TERÉNNÍ MODELACE A PROLÉZACÍ TUNEL

REVIZE 6–11  
POPIS ÚPRAVY:

NÁZEV PROJEKTU: <b>ZAHRAHA V PŘÍRODNÍM STYLU, MŠ ZAHRAHKA ŘÍČANY</b>	INVESTOR : Město ŘÍČANY	VÝKRES : <b>TERÉNNÍ MODELACE, PROLÉZACÍ TUNEL REVIZE 6–11</b>	SOUBOR : DETAILY KONSTRUKCÍ A PRVKŮ	ČÍSLO VÝKRESU : <b>DET.10 REV.1</b>	PARÉ :
	PROJEKTANT : Ing. arch. Dominik LANDKAMMER		DATUM : 07/2015	MĚŘÍTKO : DLE SPECIFIKACE

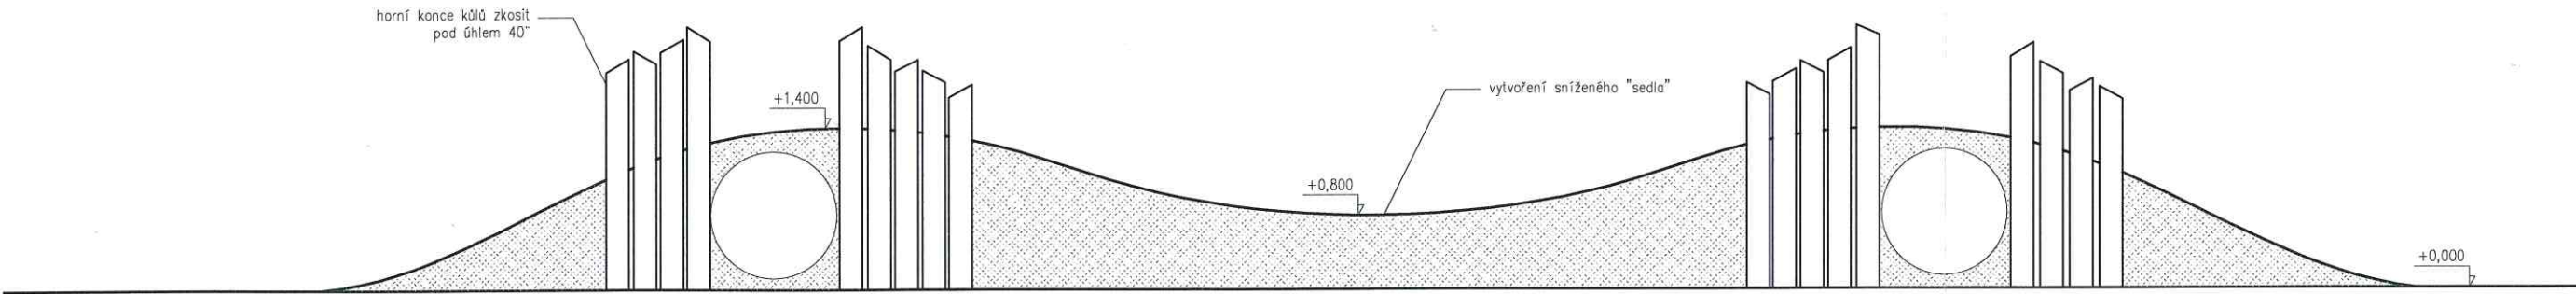
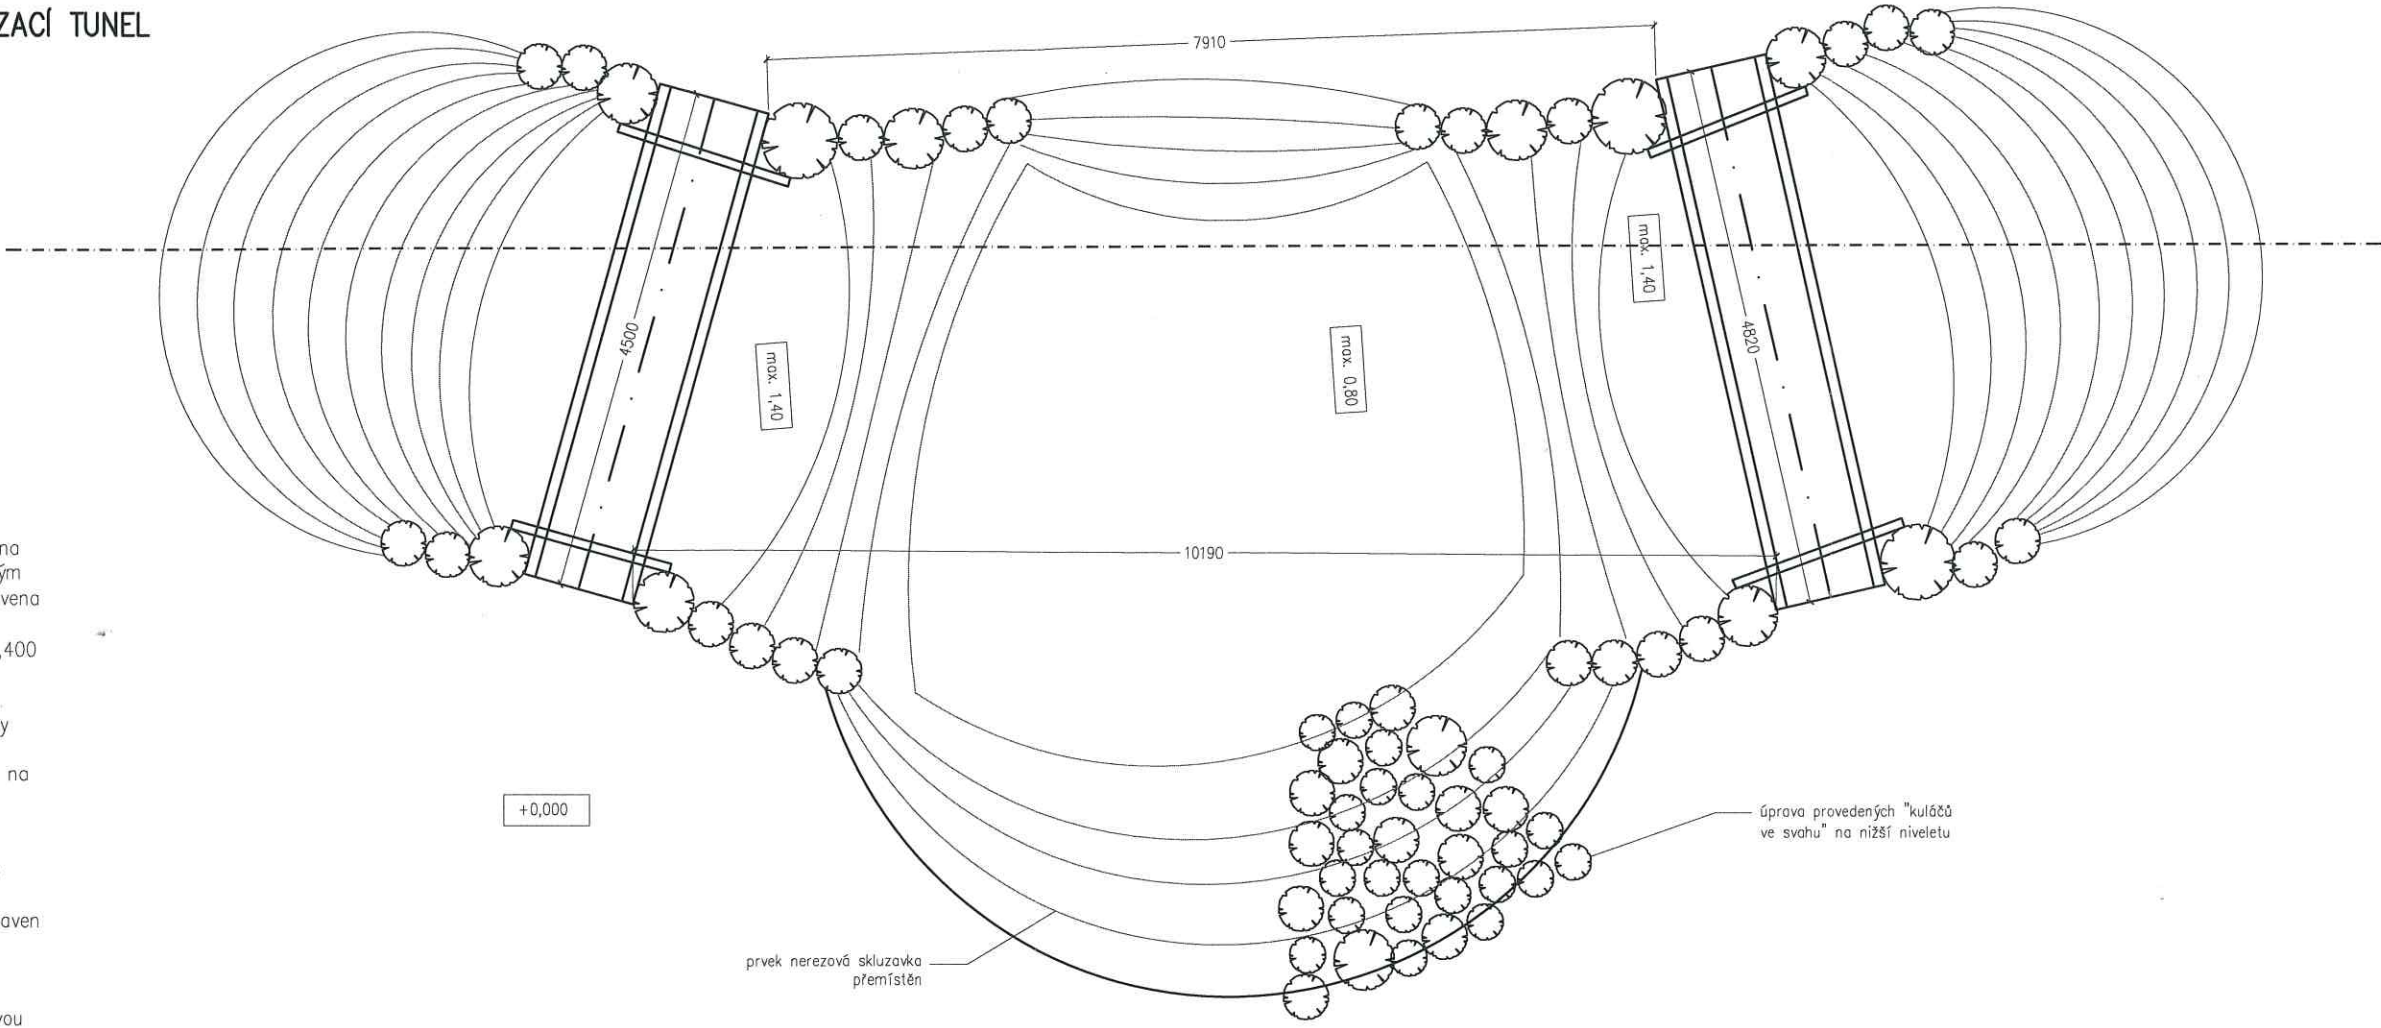
POPIS ZMĚNY:  
střední část terénní modelace bude z důvodu nízké podchozí vzdálenosti pod vedením snížena na maximální niveletu +0,800 m nad upraveným terénem (UT). Nad skružemi bude rovněž upravena výška násypu na minimální možnou hodnotu danou krytím skruže (20cm), nejvíce však +1,400 nad UT.

Dřevěné kůly budou mít seříznuté horní plochy pod úhlem 35–45 střídavě dle výkresu. Cílem úpravy je znemožnění náhodného vstupu osob na kůly do blízkosti vedení VN.

Z důvodů dodržení ochranného pásma a podmínek provozu v něm bude přesunut prvek skluzavka ve svahu na jiné místo dle určení projektantem. Prvek kuláče ve svahu bude upraven tak, aby plynule navazoval na nové svahování terénní modelace.
